第六章第三節審查意見

編號	6.3-01-139	分組	審查代碼	章節	頁碼	狀態
		熱傳	S18	6.3		結案
第 1 次審查意見						
請台電公司針對下列意見進行說明：						
<ol style="list-style-type: none"> 1. 所使用之軟體與方法論是否有充足之校驗或分析報告以證明其軟體適用性與模式之保守度？是否採用具可信度之分析結果或實驗數據作為校驗之依據？ 2. 環境溫度與邊界條件是否比實際廠址之狀況更為保守，是否依循 10 CFR 71 之日照要求進行日照輻射評估？ 3. 所有系統之設計變更之處是否已於分析報告中反應或已被原有分析保守評估。 4. 混凝土護箱表面之有效視因子是否採用足夠保守之值進行分析？ 5. 由於密封鋼桶裝載在傳送護箱時，係採用 FLUENT 與 ANSYS 所建立之複合模式進行分析；且於不同階段下涉及暫態變換。由於不同模式間當網格不同時，需將計算結果重整，以供另外一個模型作為初始條件；此處工作恐引入額外之不準度，故需確認採用不同分析模式分析，其初始條件不致因為模式之不同而存在不保守性，此方面是否已列入考慮，請說明。 						
第 1 次審查意見答復說明						
<ol style="list-style-type: none"> 1. 本分析技術所使用之 ANSYS 和 FLUENT 軟體在乾貯系統熱傳分析的適用性可由 NRC 對此系統所核發之執照獲得印證。ANSYS 軟體，本身已於 NAC UMS 系統之申照分析中；本分析所使用 FLUENT 6.3 版，並使用其內建之 DO、多孔材等模式進行模擬計算，這些模式與原能會已核准的 TITRAM 方法論中使用的 FLUENT V12.0 並無不同，兩者皆採相同學術研究成果進行發展並經多方驗證，因此其軟體適用性應無問題。 為確認此方法論於乾貯系統之適用性與保守度，本安全分析報告採用 VSC-17 與 TN-24P 乾貯系統之實驗結果進行校驗，結果可以證實採用二維

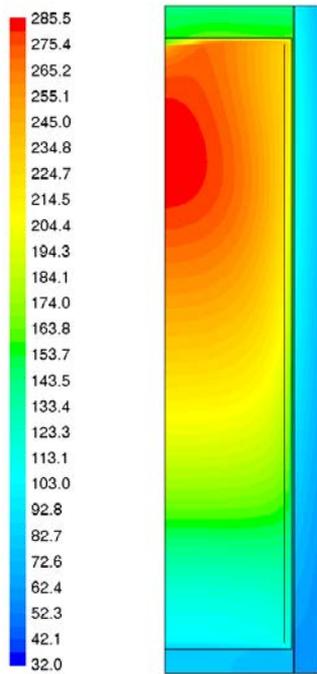
有關異常及意外事故下所需滿足之元件溫度限值：

- 1.請說明如何可避免鉛達到熔點之溫度限值。
- 2.提籃與密封鋼筒鋼製元件之溫度限值，是否包含美國材料試驗協會(ASTM)之規範，請澄清。
- 3.請說明本項溫度限值引用的 ARMCO 公司文件相關內容為何。
- 4.請增加傳送護箱及混凝土護箱鋼材料的溫度限值規定。
- 5.請說明各項中子屏蔽材質的溫度限值為何。

1. 請提供「TFR cask 內表殼表面最高溫度只有 168°C」之相關分析結果資料。
2. 同意答復。
3. 請提供 ARMCO 公司判定 17-4PH 不銹鋼之短期溫度限值文件相關內容。
4. 請問第 6.3.2-4 頁之表 6.3.2-2 中，混凝土短期溫度限值 176.6°C 之來源為何？
5. 傳送階段時燃料最高溫度為 317.8°C，依據前述答復內容 TFR cask 內表殼表面最高溫度有 168°C，而屏蔽材料 NS-4FR 之溫度限值為 148.8°C，會不會造成該屏蔽材料破壞？請說明。

1. 在傳送階段時燃料最高溫度為 317.8°C，此時 TFR cask 內表殼表面最高溫度只有 168°C，由於鉛板位於傳送護箱內表殼外側，因此鉛板之溫度將會低於 TFR cask 之內表殼溫度，不會超過鉛之容許溫度限值 315.5°C(熔點為 327°C)。故鉛板無熔化現象發生，屏蔽功能將不會受到影響。
2. 在表 6.3.2-2，ASTM Standard[13]為錯誤的將修正為 ASME Code[10]。此不包含 ASTM 之規範。
3. ARMCO 是用來判定 17-4PH 不銹鋼之短期溫度限值。
4. 傳送護箱與混凝土護箱鋼材料將依照 ASME 溫度限值規定添加至文中。
5. 如表 6.3.2-2 所示，屏蔽材料為 NS-4FR，溫度限值為長期為 148.8°C，短期為 148.8°C。

1. 原用於傳送階段 TFR 的穩態分析模式(含 TFR 和 TSC 的 FLUENT Model) 在 TFR 的部分使用了極保守的熱傳性質(假設為 NS4FR)，經更改為實際由 內鋼板、鉛板、NS-4FR、外鋼板組合之等效熱傳性質並進行分析，結果溫度將比原分析為低，燃料最高溫度由 317.8°C 降為 285.5°C，TFR 內表殼表面最高溫度由 168°C 降為 118°C，如下圖所示。

燃料最高溫度為 285.5°C

密封鋼筒最高溫度為 188°C

傳送護箱最高溫度為 118°C

Figure 1: 3-D TFR Finite Element Model for Fire Transient Analysis

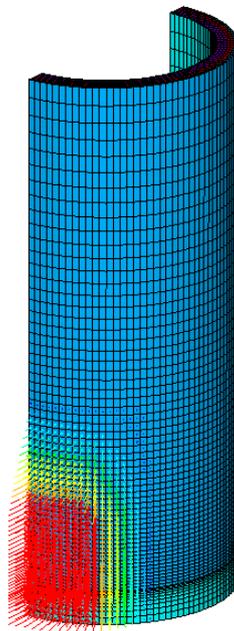
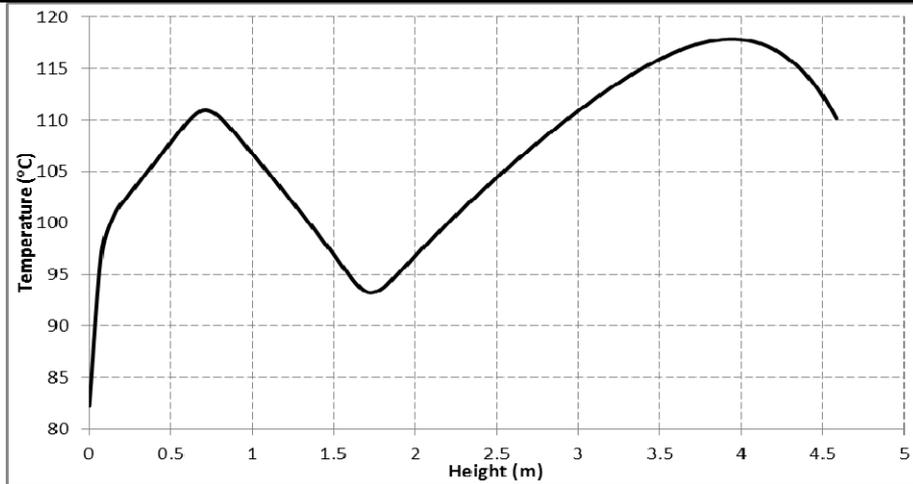
NS-4 於傳送階段之最高溫度，依熱傳理論應較 TFR 內表殼表面最高溫度 118°C 為低(且可能有明顯差異)，且由於傳送階段的 NS-4 等屏蔽材料破壞之主要原因尚需考慮火災時的影響；若直接以答覆時提出之 118°C 為基礎再加上

火災時可能造成的最大溫升 52°C ，將使 NS-4 之溫度出現可能超出限值之疑慮。請台電公司直接提供 NS-4 於傳送階段之最高溫度，以利作為火災時的 NS-4 最高溫度評估。

考量內含 50 加侖油料之油箱洩漏引發火災，保守假設火源位於距離護箱表面 2m 處，燃燒時間為 210 秒，最大熱通量為 29.3 kW/m^2 。TFR 的火災熱傳分析以三維對稱有限元模型進行（如 Figure 1），輸入熱源分佈為保守假設自 TFR 底部往上 1m 處皆保持最大熱通量 29.3 kW/m^2 ，接著往上逐漸遞減至 2m 處為零。熱通量共施加 210 秒，隨後將其移除並維持 30 分鐘的熱暫態分析。分析結果顯示，傳送護箱外部殼體溫度最高僅上升約為 51°C ，而相對位置內部 NS4FR 溫度上升為 40°C 。但原來 NS4FR 最高溫度並未受影響。考量護箱在傳送階段的穩態分析(保守以 TFR inner shell 內表面的溫度為 NS4FR 的溫度)，加上火災分析的升溫，NS4FR 最高溫度為 118°C （如 Figure 2），仍小於 NS4FR 的溫度限值 148.8°C 。因此，NS4FR 並無失效之顧慮。故可推測若發生 50 加侖油箱火災，對運貯設施不會有不利之影響。

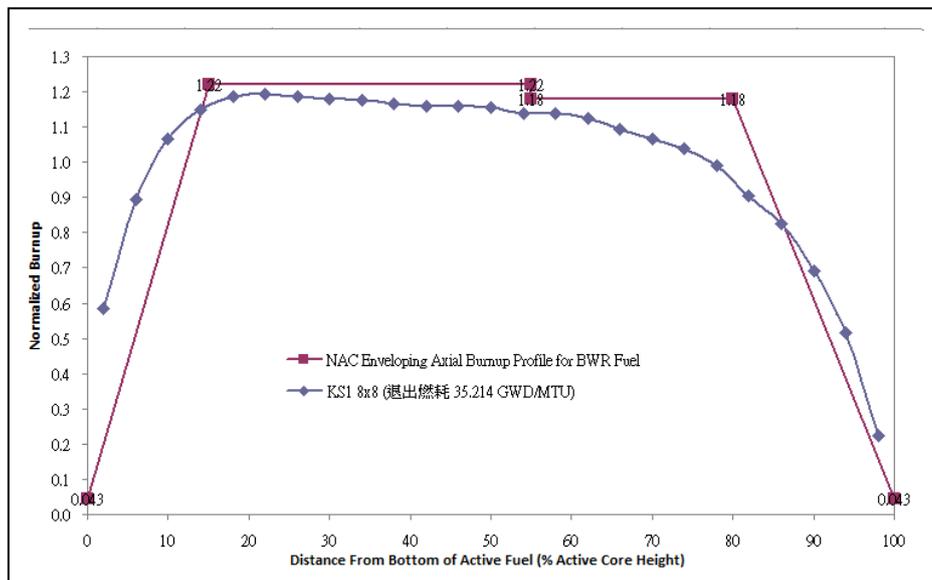
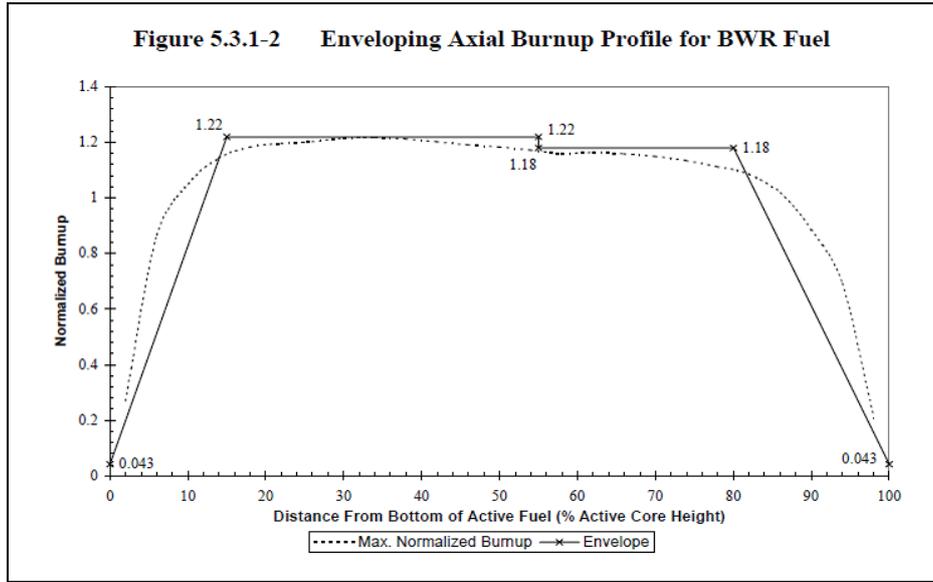
請提供預定貯存於密封鋼筒的核二廠用過核子燃料，燃耗在 35,000 MWD/MTU 附近的軸向功率分佈係數圖。

為安全分析報告的完整性，仍請提供核二廠用過核子燃料的軸向功率分佈係數圖，以驗證分析所用的軸向燃耗，是否涵蓋核二廠預定貯存的用過核子燃料。

BWR 燃料軸向燃耗剖面，來自 Washington Public Power BWR/4-6 的燃耗資料庫，經驗證該軸向燃耗剖面可代表典型的 BWR 運轉資料，並可做為申照基準。燃耗軸向剖面可參考圖 6.4.4-1BWR 設計基準燃耗剖面圖。

下圖為 BWR 燃料軸向歸一化之燃耗剖面圖，圖一虛線為 Washington Public Power BWR/4-6 的燃耗剖面圖，實線為取其燃耗最大值 1.22 和 1.18 做為其設計基準。圖二為核二廠退出燃耗與設計基準比較圖，由圖可以得知在燃料棒中央核二燃料退出之燃耗都較設計基準為低，而兩側較為高，但由於兩側之燃耗相較於中間部分低很多，故整體上核二廠之燃耗都可以被設計基準所涵蓋。

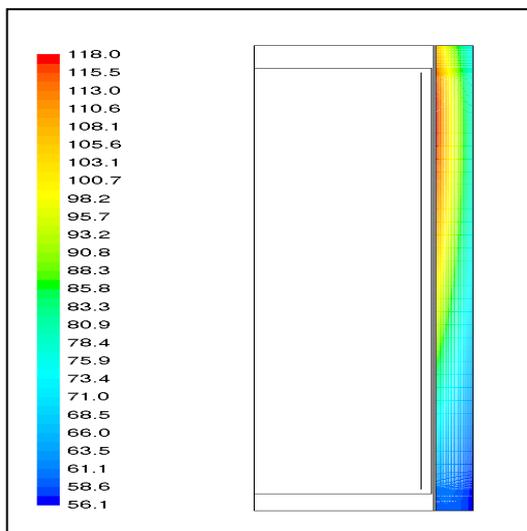
根據表 6.3.6-4 充氦階段燃料護套與提籃最高溫度為 317.8°C，該溫度是否超過鉛達到熔點之溫度限值（根據表 6.3.2-2，其值為 315.5°C），而影響其輻射屏蔽之功能？請澄清。

請提供「TFR cask 內表殼表面最高溫度只有 168°C」之相關分析結果資料。

在傳送階段時燃料最高溫度為 317.8°C，此時 TFR cask 內表殼表面最高溫度只有 168°C，由於鉛板位於傳送護箱內表殼外側，因此鉛板之溫度將會低於 TFR cask 之內表殼溫度，不會超過鉛之容許溫度限值 315.5°C(熔點為 327°C)。故鉛板無熔化現象發生，屏蔽功能將不會受到影響。

根據最新的分析結果（參考 6.3-09 回覆），TFR cask 內表殼表面最高溫度為 118°C。如下圖所示。

Figure 1: 3-D TFR Finite Element Model for Fire Transient Analysis

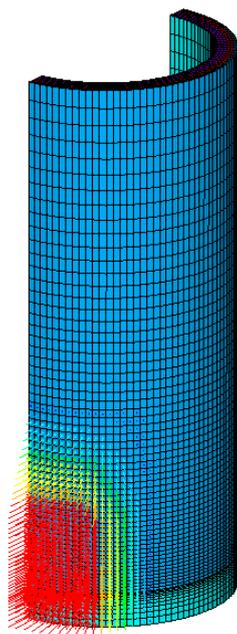
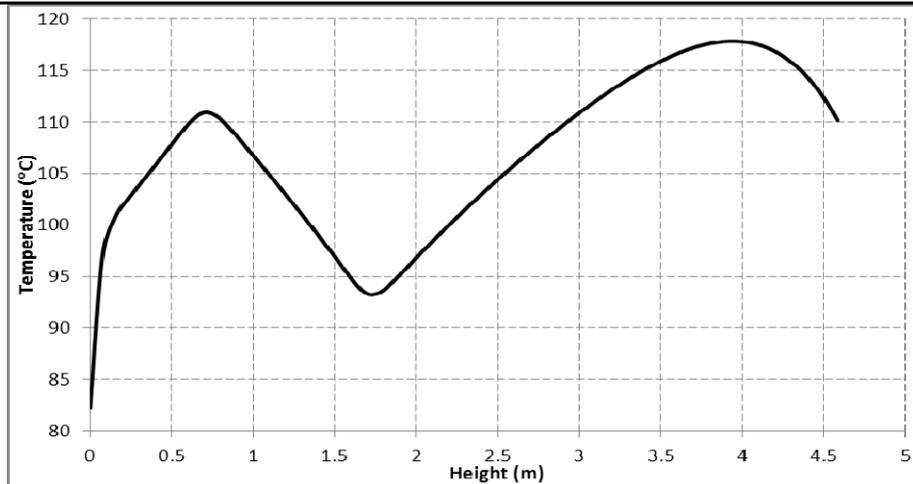
NS-4 於傳送階段之最高溫度，依熱傳理論應較 TFR 內表殼表面最高溫度 118°C 為低(且可能有明顯差異)，且由於傳送階段的 NS-4 等屏蔽材料破壞之主要原因尚需考慮火災時的影響；若直接以答覆時提出之 118°C 為基礎再加上火災時可能造成的最大溫升 52°C，將使 NS-4 之溫度出現可能超出限值之疑慮。建議請直接提供 NS-4 於傳送階段之最高溫度，以利作為火災時的 NS-4

最高溫度評估。

考量內含 50 加侖油料之油箱洩漏引發火災，保守假設火源位於距離護箱表面 2m 處，燃燒時間為 210 秒，最大熱通量為 29.3 kW/m²。TFR 的火災熱傳分析以三維對稱有限元模型進行（如 Figure 1），輸入熱源分佈為保守假設自 TFR 底部往上 1m 處皆保持最大熱通量 29.3 kW/m²，接著往上逐漸遞減至 2m 處為零。熱通量共施加 210 秒，隨後將其移除並維持 30 分鐘的熱暫態分析。分析結果顯示，傳送護箱殼體溫度僅上升約為 51°C，NS4FR 溫度上升為 40°C。考量護箱在傳送階段的穩態分析(保守以 TFR inner shell 內表面的溫度為 NS4FR 的溫度)，加上火災分析的升溫，NS4FR 最高溫度為 118°C (如 Figure 2)，仍小於 NS4FR 的溫度限值 148.8°C。因此，NS4FR 並無失效之顧慮。故可推測若發生 50 加侖油箱火災，對運貯設施不會有不利之影響。

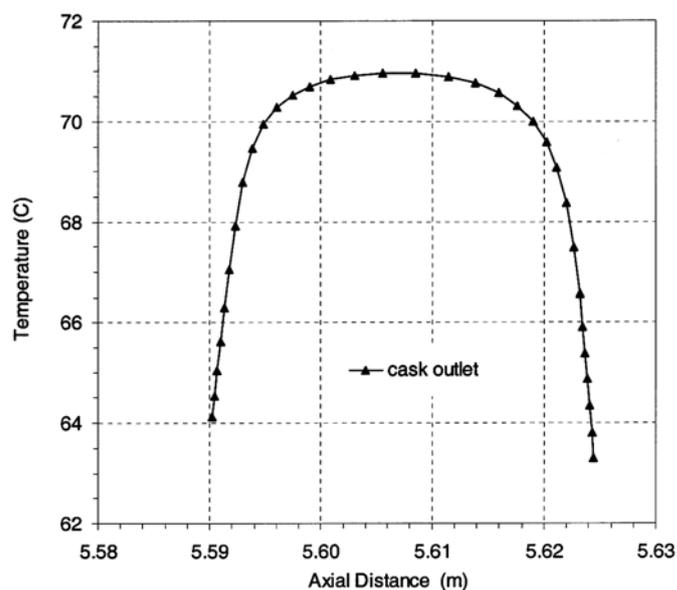
1. 應為表 6.3.7-1 與表 6.3.7-2，而不是表 7-1 與表 7-2，請修正。
2. 為避免混淆，附件 6.3-31-B 中表 6.3.7-2 設施出口溫度之結果綜合表，請改為氣體溫度之結果綜合表；混凝土護箱溫度(°C) 改為氣體溫度(°C)；入口平均改為空氣入口平均；出口平均改為空氣出口平均；內部氣體平均改為內部氬氣平均。
3. 針對混凝土出入口之監測溫度是否能充份作為進氣口阻塞與否，及其相關條件，請台電公司補充說明。
4. 由第 2 次審查意見答復說明表 1 中，正常貯存狀況下與半阻塞事故下之燃料護套、燃料提籃、密封鋼桶殼體及混泥土護箱最高溫度相同，此分析結果是否合理？請說明。
5. 第 2 次審查意見答復說明表 2 中，進氣口半阻塞條件下內部氬氣平均溫度與冷卻空氣出口溫度同為 71°C，是否有誤？請說明。
6. 目前台電擬於空氣通道出入口設置溫度量測點以監測空氣通道狀態之構

想，在考量其精確度會受到與出口間的距離與外界風向之影響，可能產生誤警報或判定不正確的可能；建議台電於應於此節、LCO(或是適合之章節內)中充分說明其監測位置與檢驗方式(例如，出口溫度係取最高溫或是其它計算方式)，並配合充足的理論、評估或是分析說明來證明其有效性。

3. 在混凝土護箱空氣入出口溫度監測方面，考量空氣通道不同堵塞狀況下之分析結果如下表所示來說明。下表計算顯示不同程度阻塞,進出口溫差之變化.當阻塞率超過 70%時,進出口溫差開始出現顯著變化.由溫差量測可偵測出嚴重之阻塞。當阻塞率達 85.8%時,溫差為 52°C，但此時系統內各組件最高溫仍遠低於限值。本系統以溫差 50°C 作為設定點，一方面反應可能發生之嚴重阻塞,須及時處理；另一方面因餘裕很大亦充分考慮計算與量測不準度及環境因素之影響。

Ambient T (C)
0	251	92	63	39
50.0	251	92	63	39
69.0	252	94	64	41
85.8	258	104	67	52
91.6	266	116	71	63

4. 空氣通道所能帶走熱量約為總熱量的 85%，半阻塞狀況下與正常情況下其帶走之熱量差距小於 1%，因此相同熱負載下，達熱平衡時所需帶走之熱量與正常狀況下相當，因此在達到穩態時其入出口相較於正常狀況只相差 1°C。其他內部元件其內部對流與輻射傳熱機制皆沒有改變，因此其內部元件之溫度也無明顯差異。
5. 此為打字錯誤，應為 171°C。
6. 在排氣出口平均溫度監測方面，由於溫度分布在出口地方為一拋物線形式，在中間部分曲線趨緩並有其最大之出口溫度，因此在出口通道(約 3cm)中間將放置溫度計，並做為溫度量測之依據以增加保守值，如下圖為正常狀況下空氣通道出口溫度分布圖；LCO 檢查的要求是 ISFSI 環境溫度及混凝土護箱排氣口平均溫度之差異不高於 50°C，排氣口平均溫度是四個排氣口量測所得的溫度的平均值。雖然出口溫度分布變化不大，外界風向改變對出口溫度的結果也不會有明顯差異，但如第三項的說明，容許的溫差 ΔT (50°C) 已保守考慮了溫度測量時可能有的些微變化。
